Riscontro Istruttorie Tecniche
Osservatorio Ambientale Giugno 2017

Redazione 05/07/2017

Il presente documento costituisce nota di riscontro alle seguenti istruttorie del Supporto Tecnico ARPA Lombardia, presentate durante la riunione di Osservatorio Ambientale del 29/06/17:

Di seguito si riportano le osservazioni effettuate dal Supporto Tecnico ARPA ed i relativi riferimenti dell'istruttoria, restituendo per ciascuna osservazione il riscontro corrispondente (**testo in rosso**).

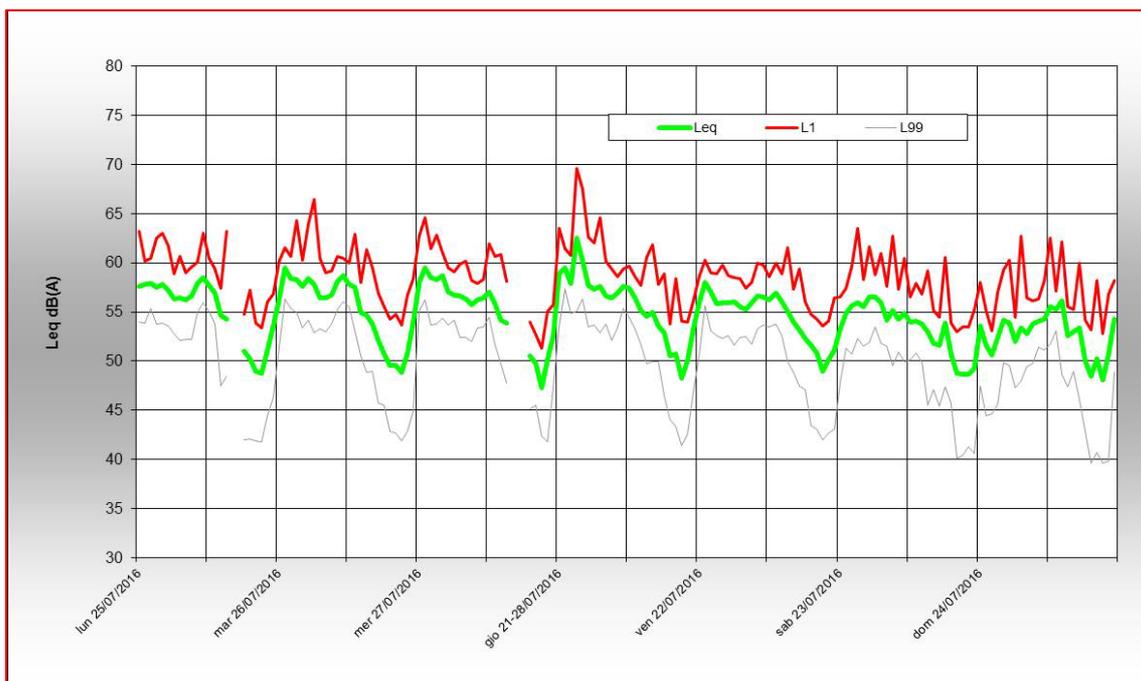
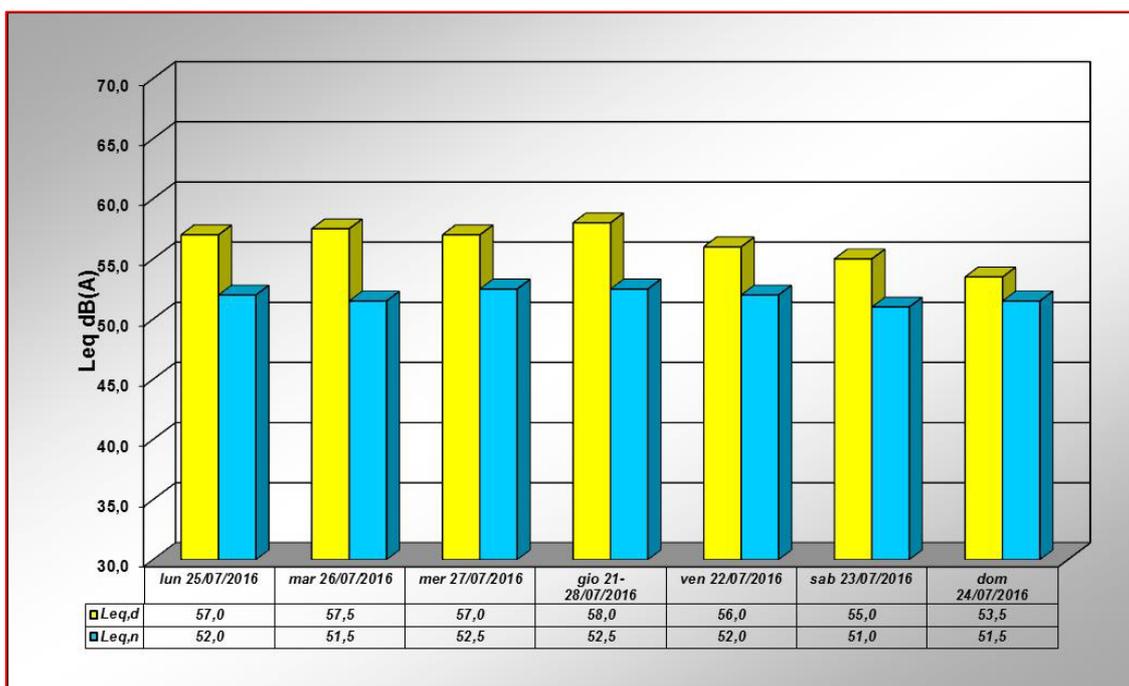
4. Nel Rapporto di Prova del punto **BBM-TA-RU2 3-04** (misura settimanale) sono presenti incongruenze per quanto riguarda l'intervallo settimanale considerato nella misura, indicato come 21-28/07 a pag. 11, 14, 15 e 18 del RdP e come 22-29/07 a pag. 10 e 13. Si chiede di verificare e di rettificare i dati e le figure presenti nel RdP. Si chiede inoltre di verificare e, se necessario, rettificare l'indicazione della giornata di riferimento (venerdì 22/07/2017) presente a pag. 9 del RdP e in tabella 9 della Relazione.

L'intervallo settimanale corretto è 21-28/07, mentre risulta corretta (sia in relazione che nel RdP) la giornata di riferimento 22/07/2016. Di seguito i grafici di pag 10 e 13 del RdP con le date corrette:
